Novo obvestilo o varnosti na terenu
Nujni popravek medicinskega pripomočka - Okvare kabla za oprijem na instrumentih za večkratno uporabo da Vinci X in Xi s čeljustmi (ISIFA2024-09-C)

**Nujni popravek medicinskega pripomočka - Okvare kabla za
oprijem na instrumentih za večkratno uporabo da Vinci X in da Vinci
Xi s čeljustmi (ISIFA2024-09-C)**

Dodatek A: Zadevni izdelek in posodobljene informacije o izdelku

Slika E: Primer serije, ki je bila izdelana 29. junija 2017

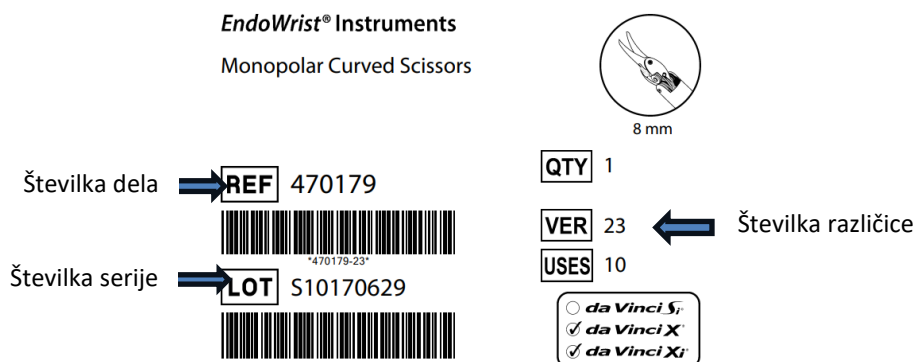
* Za PN471309 & PN471296 so bile posodobitve za zmanjšanje okvar kablov za oprijem izvedene v prejšnji različici, ki jo je mogoče prepoznati po številki serije, navedeni v preglednici A2. Zadnjih 6 števk številke serije pomeni datum izdelave instrumentov. Oblika zapisa datuma je oblikovana na podlagi »LLMMDD«. Za primer glejte sliko E. Vse serije, izdelane po datumu za zadevni izdelek, opredeljen v preglednici A2, vsebujejo posodobljen izdelek.

Slika F: Mesto številke dela in različice na škatli za instrument

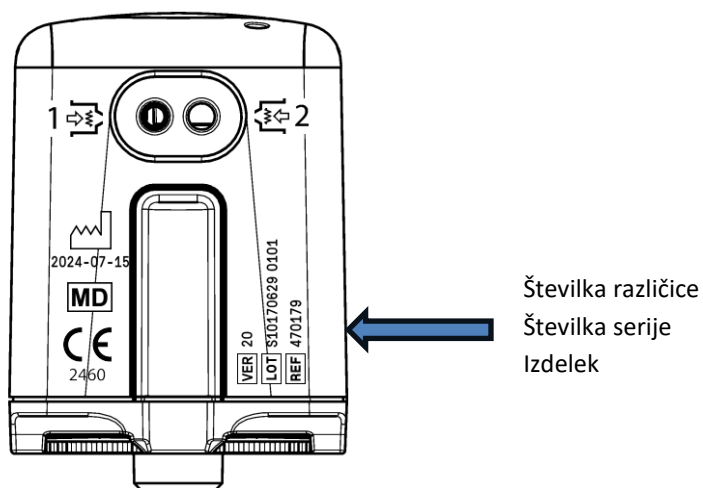
Oglejte si spodnje fotografije, kjer je številka različice na škatli za instrument (slika F) in ohišju instrumenta (slika G).
